PROVINCIA  
DI FIRENZE

## CONFERENZA DI SERVIZI

Seduta del giorno 28/02/2014 – *seconda seduta*

**Procedura di Valutazione di Impatto Ambientale (VIA) ai sensi dell'art. 52 e seg. della LR 10/2010 per il progetto per la realizzazione e gestione di un impianto di incenerimento rifiuti non pericolosi con recupero energetico mediante produzione di energia elettrica ai sensi del DM 06/07/2012. Loc. Case Passerini nel Comune di Sesto Fiorentino (FI). Proponente: Q.tHerma s.r.l.**

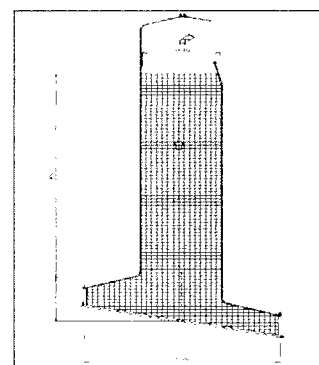
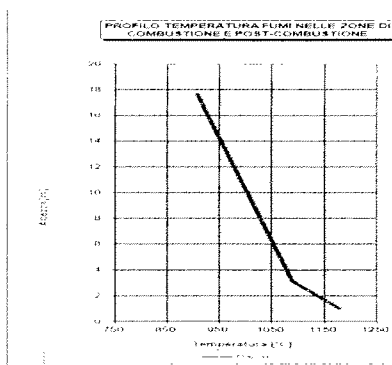
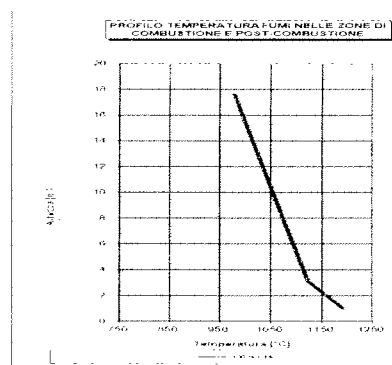
Dai calcoli termofluidodinamici di progettazione (si vedano le immagini seguenti) il tempo di permanenza di 2 secondi si raggiunge, nel caso in oggetto, alle seguenti altezze, in funzione del carico, inteso come potenza termica sviluppata dai rifiuti:

5,8 m al 70 % (8,9 m dall'inizio ZC),

6,7 m al 80 % (9,8 m dall'inizio ZC),

7,5 m al 90 % (10,6 m dall'inizio ZC),
